NOUVELLE LIGNE LYON TURIN – NUOVA LINEA TORINO LIONE
PARTIE COMMUNE FRANCO-ITALIENNE – PARTE COMUNE ITALO-FRANCESE

REVISION DE L'AVANT-PROJET DE REFERENCE – REVISIONE DEL PROGETTO DEFINITIVO
CUP C11J05000030001

APPROFONDIMENTI PER OSSERVAZIONI REGIONE PIEMONTE
Riscontro Osservazioni n. 40, 71 e 72 (rif. lettera prot. n. CTVA-2014-0812 del 06/03/2014)

NOTE D'INTEGRATION POUR LE CALCUL DE LA CONCURSUALITÀ /
NOTA INTEGRATIVA PER IL CALCOLO DELLA CONCURSUALITÀ

Figura 1 – Barriera modificata a Bussoleno

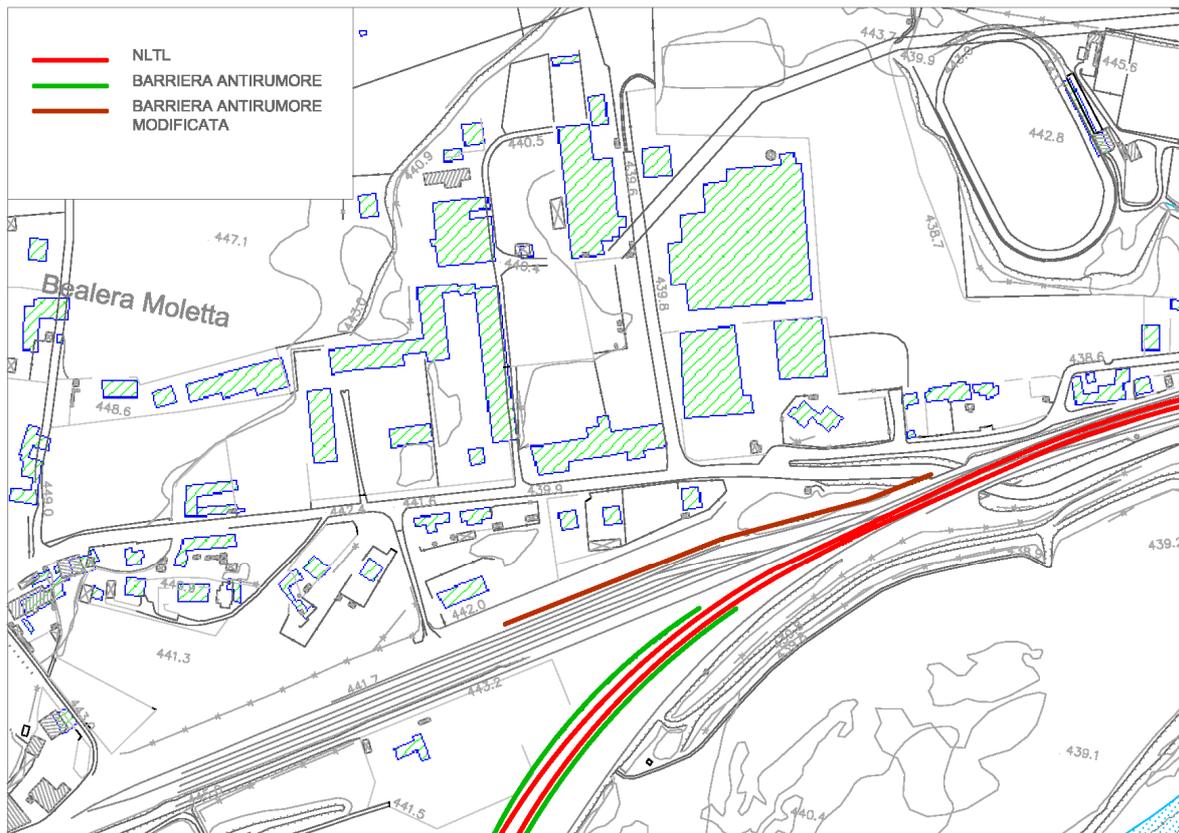
- **Ricettore R449** - edificio a destinazione d'uso residenziale nel Comune di Bussoleno situato a nord della NLTL ed a sud della SS25.

A protezione acustica di questo ricettore e degli edifici vicini era stata inizialmente prevista a progetto una barriera acustica di altezza pari a 4m (dal piano del ferro).

Nell'aggiornamento dell'analisi di cui al presente documento si è previsto di elevare la schermatura acustica a nord della linea in corrispondenza di questo ricettore e di quelli adiacenti ad h=5m dal piano del ferro a maggior tutela dell'ultimo piano (terzo fuori terra), benché il calcolo a centro facciata sia conforme ai limiti ; Il risultato del calcolo acustico e della verifica di concorsualità riportata nella tabella indicano il previsto rispetto dei limiti acustici di riferimento.

- un innalzamento (da 4 m a 5 m) dell’ultimo tratto di barriera acustica in corrispondenza degli ultimi ricettori della tratta, oggetto di progettazione, nel comune di Bussoleno;
- valori d’immissione sonora della NLTL superiori a quelli risultanti dal calcolo della concorsualità, ma obiettivo di conformità ugualmente raggiunto per l’applicazione del DPR 18/11/99 n.459, art.4 comma 5 punto b, che prevede il raggiungimento dei 40 dB(A) all’interno dell’edificio e a finestre chiuse.

Tabella 2 – Sintesi del dimensionamento barriere per l'area di Bussoleno (in rosso le variazioni rispetto ai risultati del Progetto Acustico Definitivo).
